DE INSTALLATIE IS NIET CONFORM

Verslagnummer: 0169-191029-01 Datum van het onderzoek : 29/10/19
Extra controle datums:

ADRES INSTALLATIE : LOYEN ELISE
KLAPPEISTRAAT 18 gvl
2060 ANTWERPEN

Aard van het onderzoek : Controlebezoek

Visualisatie van de installatie

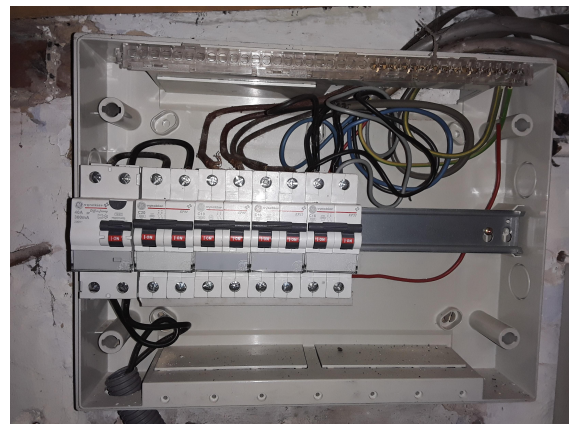
- 1 Het ééndraadsschema ontbreekt (art. 16 AREI).
- 2 Het situatieschema ontbreekt (MB 27/7/1981).
- 3 De aanduiding van de kringen, klemmen en of schakelapparatuur ontbreekt, is onjuist of is onvolledig (art. 16, 252 AREI).
- 4 De dienstspanning is niet op elk bord vermeld (art. 5, 16 AREI).
- 5 Het gebruik van geleiders van het type VOB, zonder bijkomende afscherming is niet toegestaan (art. 207, 210 AREI).bord kelder
- 6 De aardingsonderbreker ontbreekt of is niet op een normale manier bereikbaar (art. 28, 70 AREI).
- 7 De isolatiewaarde per kring dient tenminste 0,50 Mohm (1000 x Utest) te zijn, installatie van voor 1/10/1981 - 1/1/1983 of na 1/7/2000 (art. 20 AREI).

De installatie mag in dienst blijven indien zonder vertraging wordt voldaan aan de vastgestelde inbreuken en de gepaste maatregelen getroffen worden opdat de installatie geen gevaar vormt voor personen of goederen.
De installatie is niet conform.
De installatie dient opnieuw gecontroleerd te worden uiterlijk op na datum van de akte +18 maanden .
